Complex project 'Realisatie van extra containerbehandelingscapaciteit in het havengebied Antwerpen'

Antwoordennota naar aanleiding van de adviezen op het voorontwerp projectbesluit Westelijke Ontsluiting Waaslandhaven

3 januari 2024

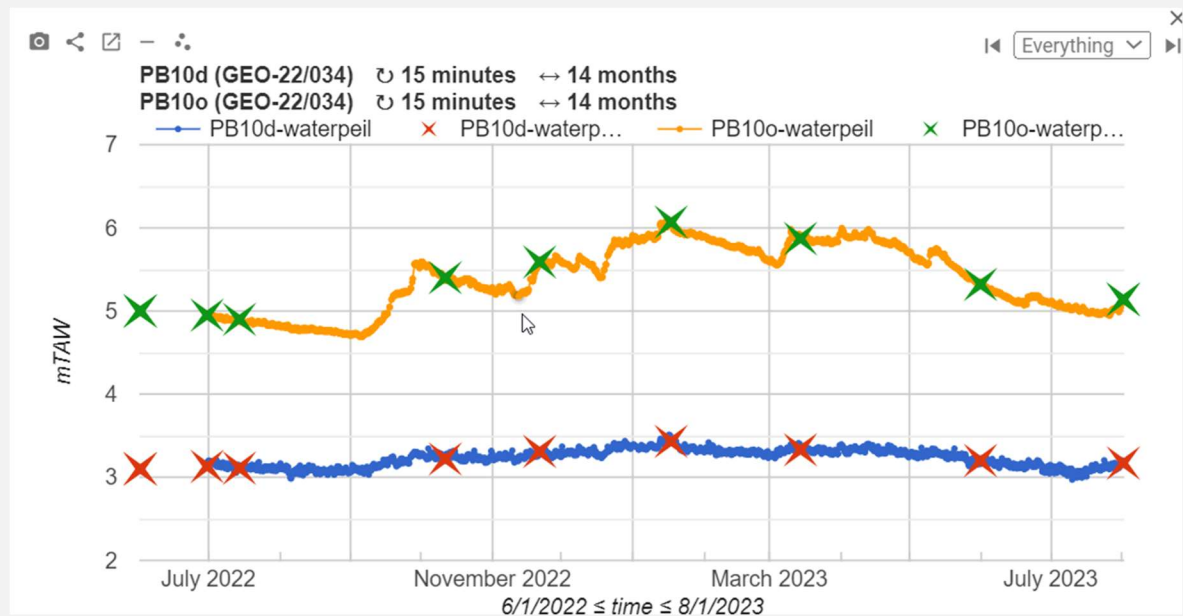
Er zijn geen tests uitgevoerd om de doorlatendheid van de verschillende grondlagen in kaart te brengen. In plaats daarvan werd gebruikgemaakt van een combinatie van literatuurwaarden, ervaring, analyses en iteratieve kalibratie met behulp van bestaande peilbuizen om deze waarden te bepalen.

Het is veilig om te zeggen dat er zich een ondoorlatende laag bevindt op ongeveer 0 mTAW over het projectgebied, met uitzondering van het gebied waar het Doeldok is ingekort en opgevuld. Dit wordt bevestigd door de sonderingen, waarvan hieronder twee voorbeelden te zien zijn met de veenlaag aangeduid.

Op verschillende locaties zijn er peilbuizen met zowel diepe (onder de veenlaag) als ondiepe (boven de veenlaag) grondwaterpeilen. Uit deze metingen blijkt dat het freatische grondwaterpeil en de diepere grondwaterpeilen geen contact met elkaar hebben, wat erop wijst dat er een ondoorlatende laag tussen beide aanwezig is.

Typisch ligt de horizontale doorlatendheid voor veenlagen tussen $1E-6$ m/s en $1E-8$ m/s, met de verticale doorlatendheid ongeveer een factor 10 lager. We hebben een waarde van $k_x = 5E-8$ m/s toegepast op deze laag en met behulp van ons model hebben we een goede kalibratie kunnen bereiken.
